国土問題研究会

国際文化公園都市土地区画整理事業の  
造成及び防災工事に関する調査検討報告書

開発地 西部Ⅱブロック

1998年5月

図 - 4.1 法面アンカー工の例（現場打ち法枠工との組み合わせ例）

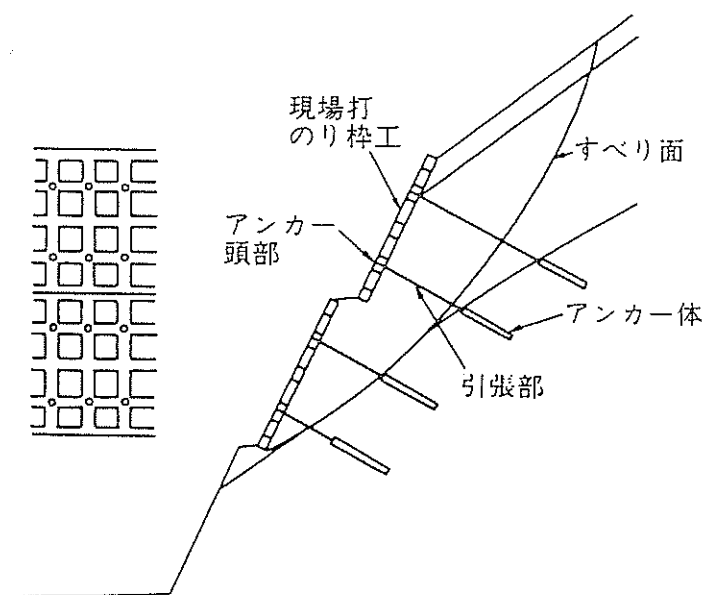
したがって、切取り法面の表層崩壊および法面すべりの防止には十分な対策工が必要とされる。すなわち、風化の進んだ、あるいは、破碎帯が発達する丹波層群の切取り法面では「アンカー工を併用した現場打ち法枠工」（図 - 4.1）とともに、湧水や降雨時に湧水が生ずるおそれのある箇所には「水平排水孔」（図 - 4.2）の施工が必要とされる。水平排水孔の長さは少なくとも2m以上必要で、深部の浸透水は横ボーリング孔を掘削し、ストレーナを設けた排水管により排水しなければならない。

図 - 4.3 浸透水、湧水を対象とした排水施設

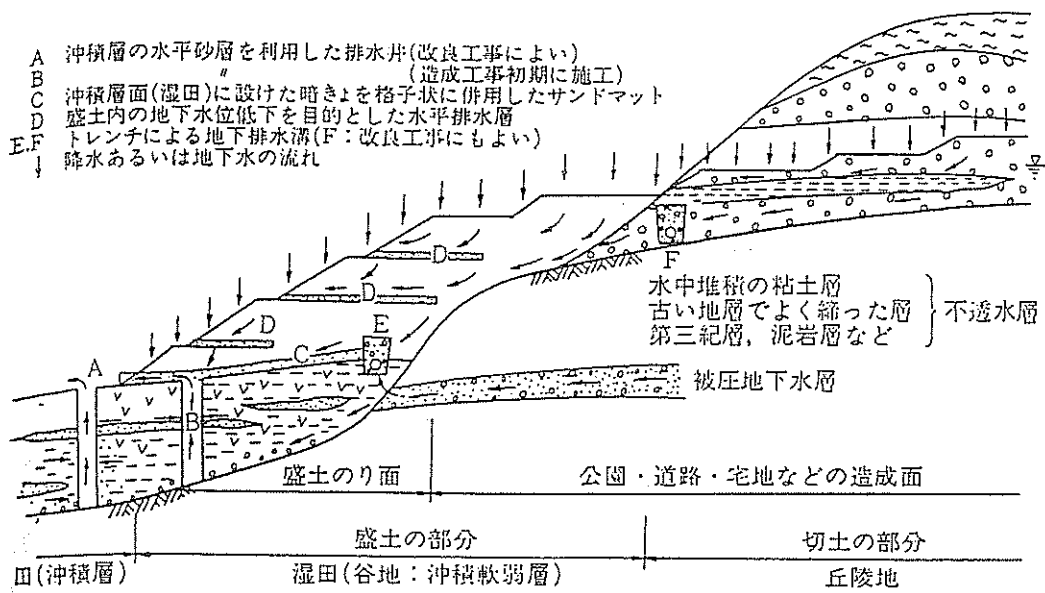
このように、この地域では基礎地盤が悪く、地下水位が高く、また、湧水が見られるため、高盛土のためには大規模な不良土の除去、あるいは地盤改良が必要で、さらに、図 - 4.3 に示す様な「地下水排除工」が必要とされる。

盛土下の沖積層中の被圧された地下水の水位を低下させ、盛土基礎地盤から流入する浸透水を軽減させるためには図中 A、B に示す「排水井戸工」が必要とされる。

盛土基礎地盤から盛土内へ浸透する水、ならびに盛土内に流入した浸透水を排除するためには、盛土基礎地盤と盛土底面との境に設けた敷砂による「サンドマット工」（図中 C）および、盛土基礎地盤に深さ 0.5～1.0m のトレンチを掘り、砂、切込み砂利で埋めた「地下排水溝工」（図中 E）が必要とされる。

地下水の盛土内への流入を避けるためには、流入個所の地山に接して「地下排水溝」（図中 F）を設置する。不透水層の上にある透水層は湧水個所となりやすいので、そのような個所にはこれが必要となる。

盛土内に浸透した水の排除ならびに盛土内に発生した間隙水圧を低下させるためには「水平排水層」(図中 D) の設置が要求される。

図 - 4.4 盛土内部の排水壁工 (出典：図 - 4.1 と同じ)

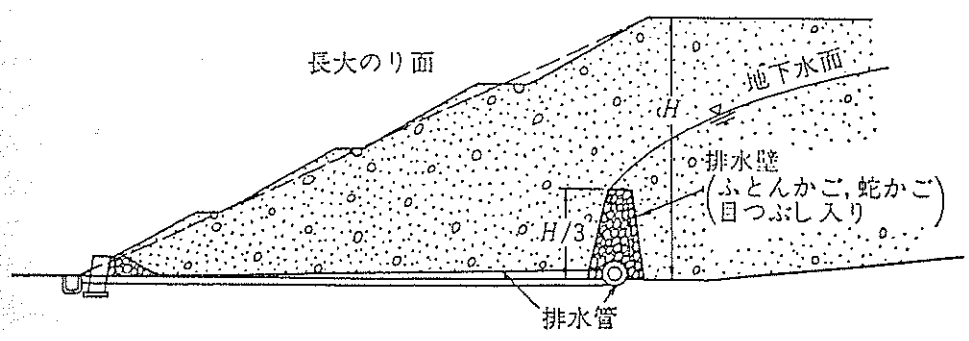
なお、当開発地のように、谷部に長大法面を持つ大規模な盛土を施工する場合には、地下水位の上昇防止のため図 - 4.4 に示すように、法肩の下の原地盤上に「フトンカゴ」などによる「排水壁」を築造し、排水管で地下水を排除する工法が必要とされる。

図 - 4.5 碎石層・碎石壁工（出典：図 - 4.1 と同じ）

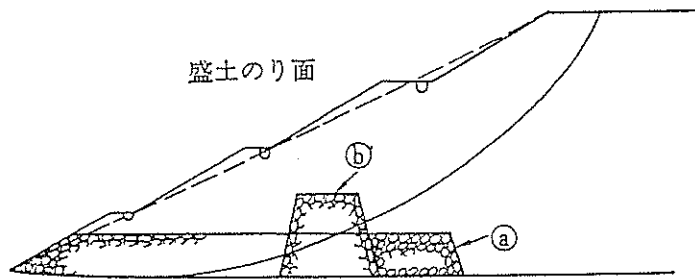
また、図 - 4.5 の a に示すような厚い碎石層を敷設したり、b の碎石壁(「防災計画書」ではロックフィルダムと呼んでいる)を設ける必要がある盛土も多く存在する。

図 - 5.1 安威川の計画高水流量図（「安威川全体計画書」による）

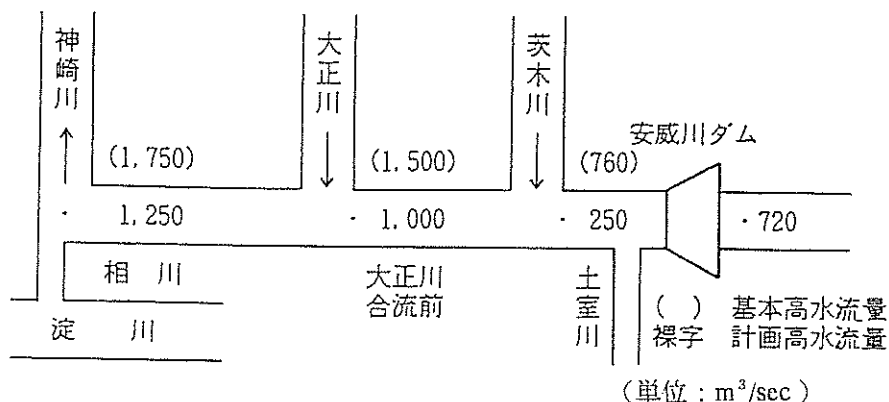
図-5.1においては、大正川合流前地点および相川地点の基本高水のピーク流量は、それぞれ $1,500 \text{ m}^3/\text{sec}$ および $1,750 \text{ m}^3/\text{sec}$ とされており、一般的な方法によって決定される

上記の値との差は両地点とも  $350 \text{ m}^3/\text{sec}$  となっている。このことから、安威川の基本高水のピーク流量が過大であることは明らかである。

この原因は、実績降雨群によるピーク流量の計算結果の最大値よりもさらに大きいピーク流量を発生させる人工降雨を計画降雨として用いたことによる。

図 - 5.2 人工降雨の時間分布（「安威川全体計画書」による）

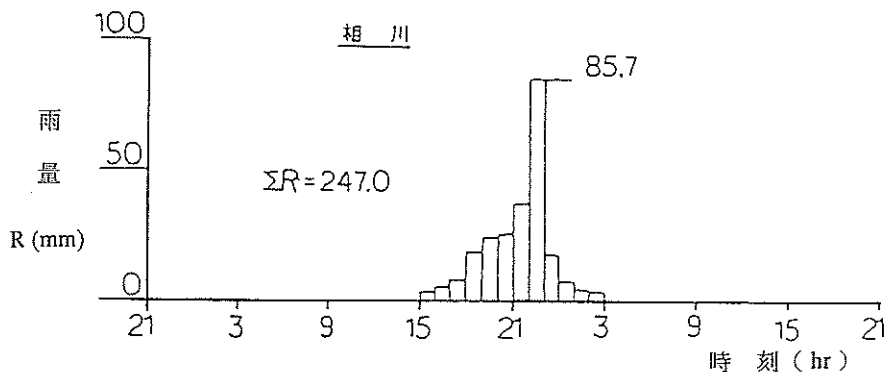
許容放流量を計算するに当たっては、1/100の確率規模の洪水に対する計画降雨としては、恒久調節池の場合と同様に「安威川全体計画書」で採用されている相川地点の1/100確率降雨量247mmを用い、計画対象降雨波形として中央集中型の人工降雨を用いている。また、1/3、1/10、1/30、1/50の確率規模の洪水に対しても、降雨量は異なるものの、計画対象降雨波形として中央集中型の人工降雨を用いている。ここで、図-5.2に示される人工降雨の時間分布に注目すると、ピーク時の降雨強度が85.7mm/時であるのに対して、2番目に大きい降雨強度はピーク時の半分以下であることがわかる。したがって、このような降雨分布に対しては⑤式におけるRとしてはこの85.7mm/時が採用されることになり、この値が決定的な意味を持つことになる。しかし、実際にはこのような降雨分布は過去に全く生起しなかったし、今後も起こる可能性は非常に小さいと言える。したがって、計画対象降雨波形として中央集中型の人工降雨を用いることは、⑤式における降雨強度Rを、妥当な計画降雨波形を用いるよりも過大に与えることを意味し、その結果として許容放流量を過大に算出することになる。5.1の(5)において指摘したように、安威川の治水計画においては生起確率1/100の基本高水のピーク流量は理論的にはその計算結果のうちの中央値、すなわち「カバー率50%」に対応する値となるはずである。したがって、暫定調整池の許容放流量を計算する場合にも、理論的に考えて生起確率1/100のピーク流量を与えるような降雨波形を用いる必要がある。このような降雨波形に対する許容放流量に関しては、恒久調節池の場合と同様に考えて、図-5.3を用いてその概略の値を類推することができる。図より、「カバー率50%」に対応するピーク流量が計画降雨波形として中央集中型の人工降雨を用いた場合のピーク流量の値の約64%に相当することがわかるから、⑤式における降雨強度Rについても中央集中型の人工降雨を用いる場合のRの値の約64%程度のRの値を用いる必要があると考えられる。このことを考慮すると、妥当な許容放流量は表-5.4の各値の約64%になると考えられ、それに応じてオリフィスの規模を小さくする必要がある。

以上の検討結果から、調整池のオリフィスの規模を大幅に小さくし、調整池の容量をかなり大きくする必要があると考えられる。この場合にも、防災調整池の設計計算を再検討する必要があると言える。

図-5.3 計画対象16洪水の計算ピーク流量とカバー率との関係

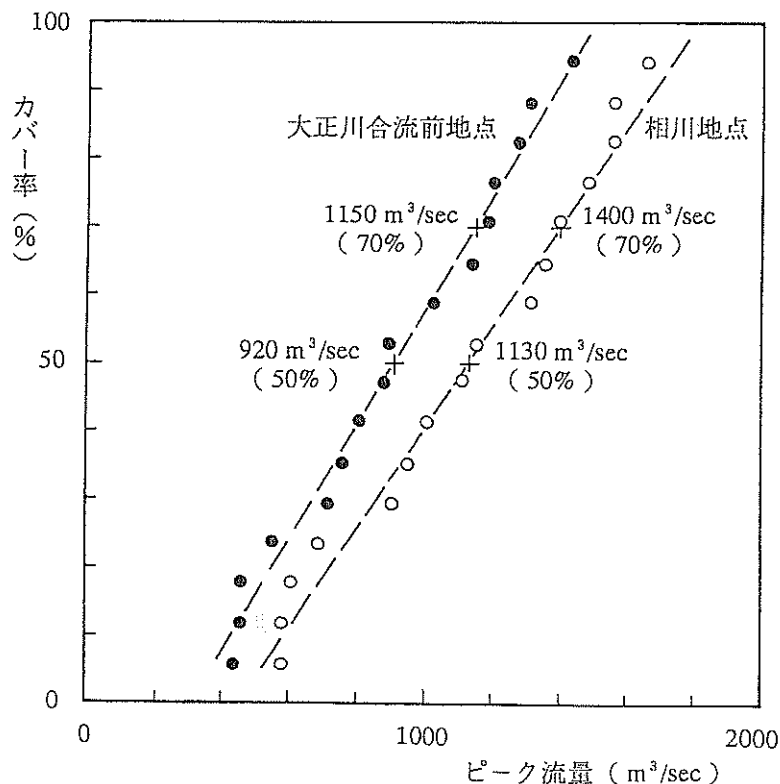
いま、表-5.2の結果を用いて検討対象16洪水のピーク流量とカバー率との関係を図示すると、図-5.3のようになる。

ここでは、「1級水系の主要区間を対象とする計画においては、この値が60～80%程度となった例が多い。」ことを参考にして、カバー率70%に相当する検討対象洪水のピーク流量を図-5.3から求めると、大正川合流前地点および相川地点においてそれぞれ $1,150 \text{ m}^3/\text{sec}$ および $1,400 \text{ m}^3/\text{sec}$ となる。

図 - 5.4 茨木川の計画高水流量（「防災計画書」による）

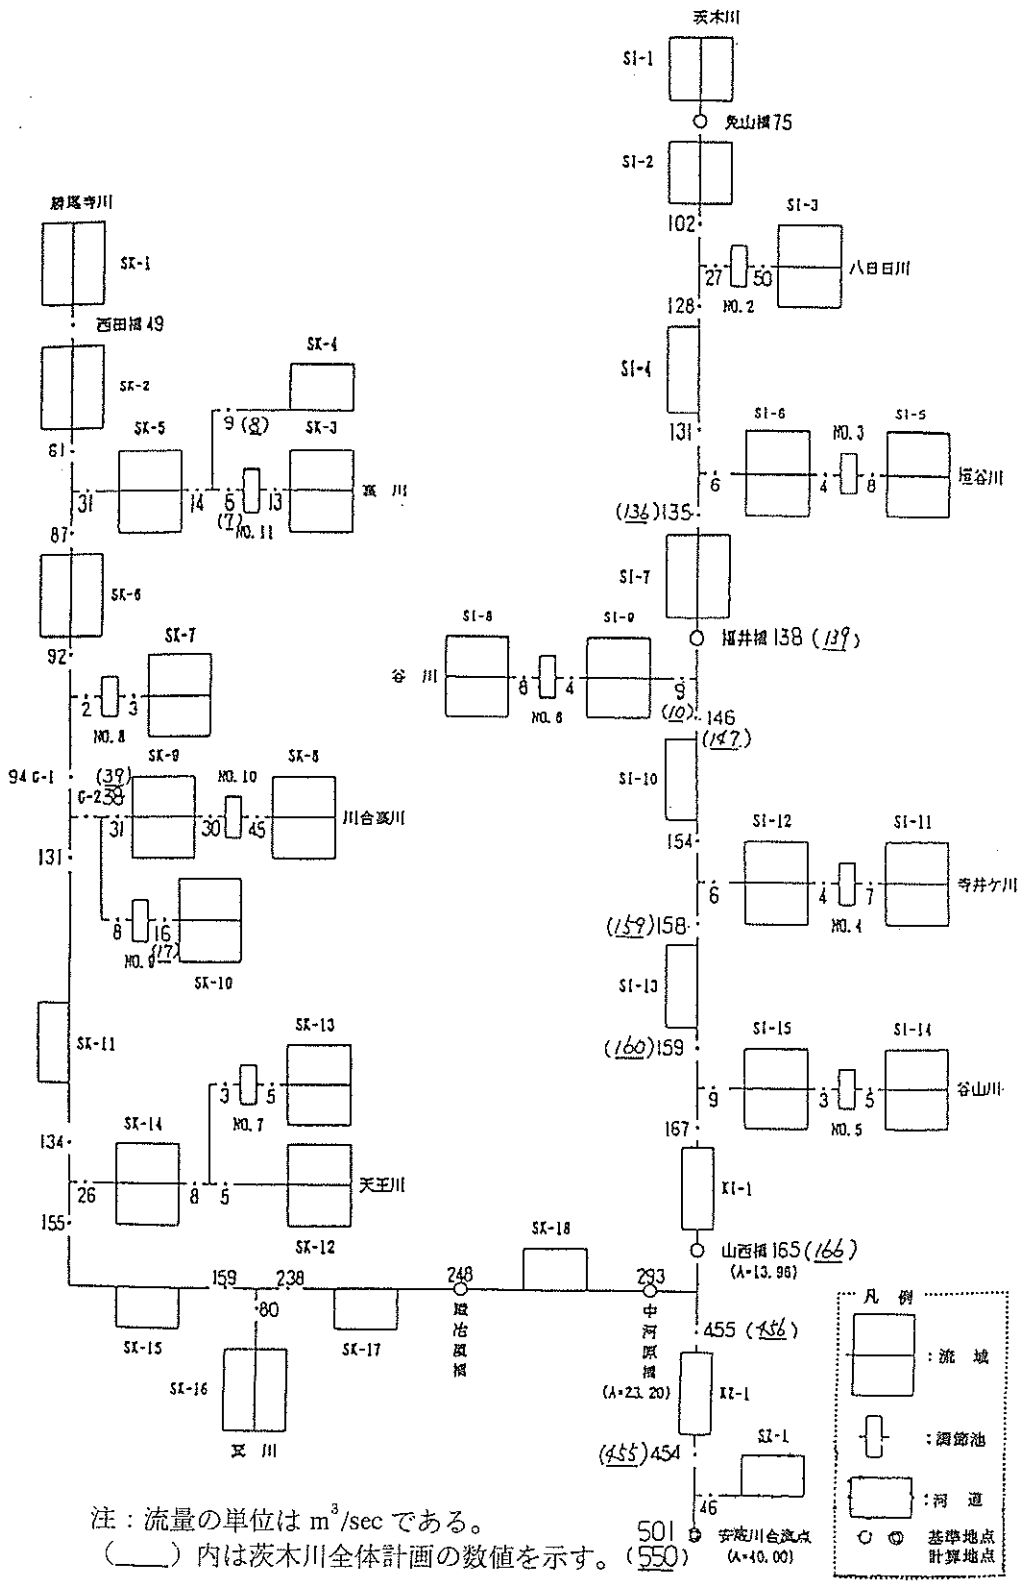
ここで問題となるのは、計画降雨として相川地点の 1/100 確率降雨量 247 mm を用い、計画対象降雨波形として中央集中型の人工降雨を用いたことである。

まず、流入量と放流量について検討する。先に、安威川の治水計画において人工降雨波形を計画降雨として採用すると基本高水のピーク流量が過大になるため、その値としてはカバー率 70% に相当する対象洪水のピーク流量を採用するのが妥当であることを指摘した。本調節池の計画についても全く同様の議論ができるので、調節池の流入量と放流量を算出する際には、実績降雨のうちカバー率 70% に相当する降雨波形を採用することが妥当であると言える。図 - 5.3 を用いて検討すると、カバー率 70% に対する計算ピーク流量は、人工降雨波形を計画降雨として採用する場合の値の約 80% に相当することになる。したがって、表 - 5.3 および図 - 5.4 の流入量と放流量に関してもそれらの値の約 80% とするのが妥当であると言える。このように放流量を小さくするためには、表 - 5.3 に記されているオリフィスの規模を小さくする必要がある。

上記のように、オリフィスの規模を小さくして放流量を小さくすると、調節池の容量を増加させる必要が生じる。というのは、先述のように、カバー率 70% に対応する降雨波形を採用しても、計画降雨量は同じ 247 mm であるので、調節池への総流入量はもとの値から変化することはなく、放流量だけが小さく絞られるからである。ただ、計画降雨波形を変えることに応じて調節池への洪水の流入のパターンと調節池からの洪水の流出パターンが変化することを、調節池の必要容量の算定に対して考慮に入れる必要がある。これに関しては、与えるべき降雨波形に関する資料がないので詳しい検討ができないが、降雨波形によっては調節池の容量をかなり大きくしなければならない場合があると考えられる。なお、降雨波形として人工降雨波形を用いたときに放流量だけ 80% に減少させた場合の各調節池の容量の必要増加量を概算すると、表 - 5.3 に記されている調節容量の 10～25% となった。適切な降雨波形を用いる場合にはこの量はもう少し小さいものとなると考えられる。

以上の検討結果から、調節池のオリフィスの規模を小さくし、調節池の容量を若干大きくしなければならないので、防災調節池の設計計算を再検討する必要があると言える。
